**Oggetto: Discarica per rifiuti non pericolosi sita in località Difesa Grande nel Comune di Ariano Irpino (AV) – PROGETTO DI CHIUSURA E GESTIONE POST MORTEM – Relazione Tecnica Integrativa ;**

COPERTURA DEFINITIVA E STABILIZZAZIONE DEL MOVIMENTO DI VERSANTE  
PROGETTO DEFINITIVO  
INTEGRAZIONI A SEGUITO DELLA CdS DEL 09/05/2019

RELAZIONE TECNICA

005-008R01

**D05**  
 SEZIONI LONGITUDINALI  
 E TRASVERSALI DI PROGETTO

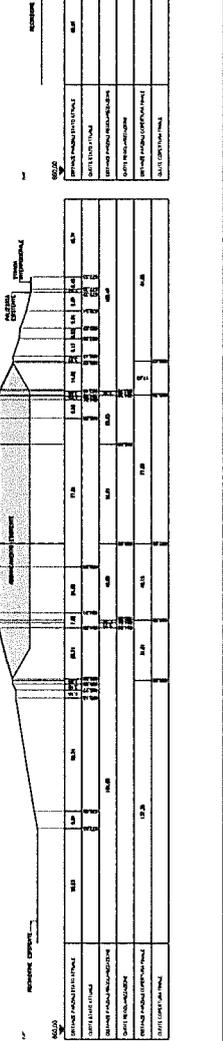
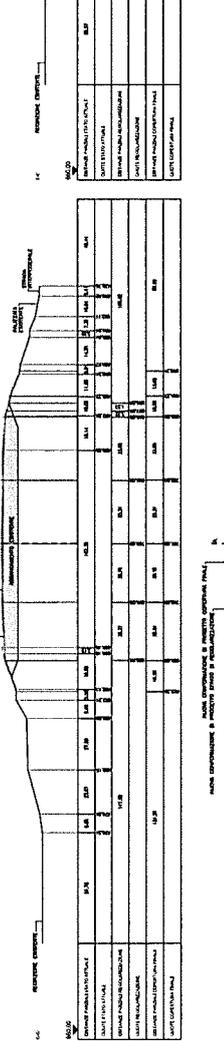
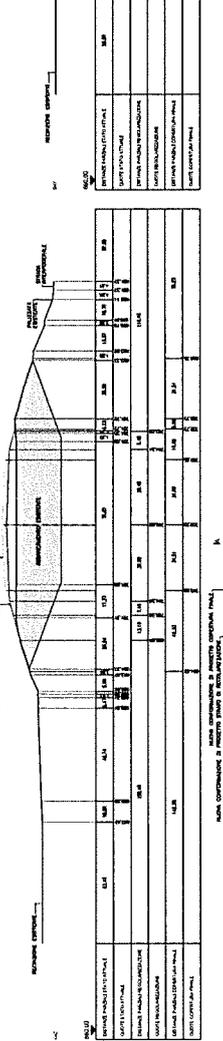
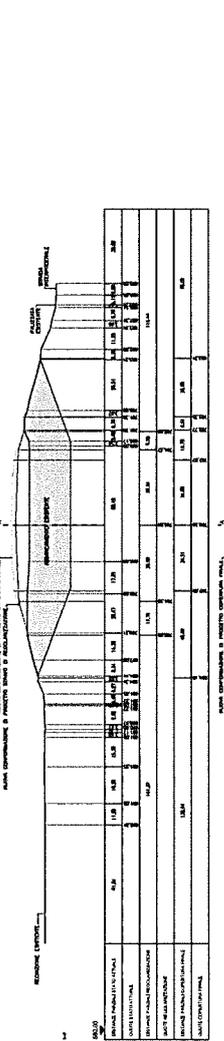
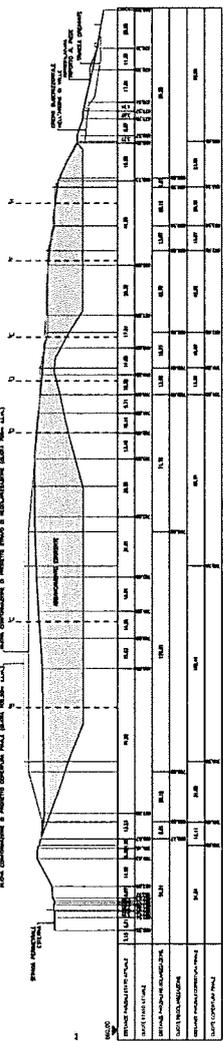
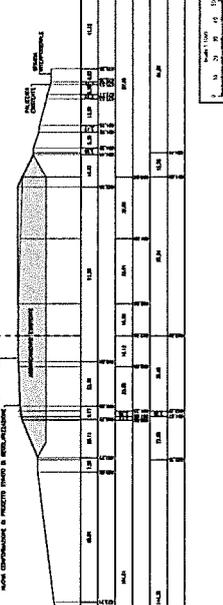
Il risultato della modellazione effettuata a partire dal rilievo 2018 (rif. 005-002D08E01, doc. [8]) è riportato nelle tavole di progetto in revisione (docc. [10], [11], [12]).

È stato predisposto anche un elaborato grafico di raffronto (doc. [13]) tra la configurazione di progetto precedentemente presentata e quella in oggetto da cui si evince la riduzione dei volumi di profilatura nella zona di valle.
